PARERE PROVINCIA

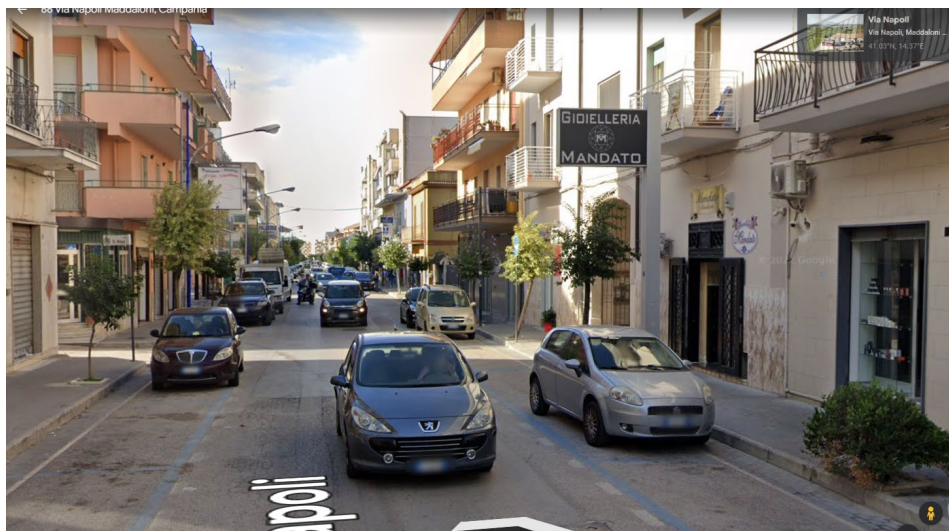
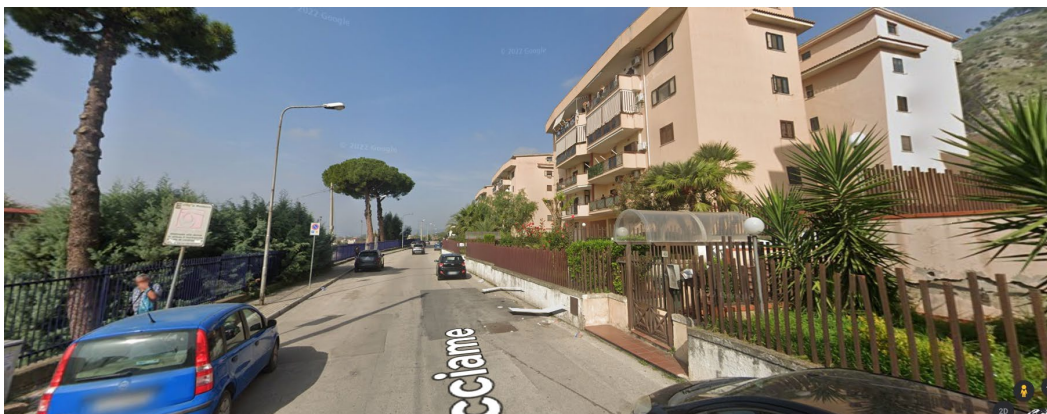
11- In merito al chiarimento relativo agli scostamenti riscontrati tra la perimetrazione riportata nella TAV C1.1.9 del PTCP e l'elaborato B2.1 del PUC di Maddaloni si rappresenta che il maggior dettaglio degli elaborati del PUC rispetto a quelli del PTCP ha consentito una *"migliore conoscenza di determinati ambiti ed elementi"* come, peraltro riportato al comma 4 dell'articolo 3 delle NTA del PTCP.

Si ritiene opportuno, tuttavia, sottolineare che le perimetrazioni contenute nella citata Tav. C1.1.9 del PTCP sono indicate correttamente come **impianto storico** e non centro storico.

Si riportano, di seguito, alcune immagini dell'attuale conformazione delle vie individuate dal PTCP come impianto storico, dalle quali emerge, con chiarezza che, nella maniera più assoluta, possano essere definite centro storico.
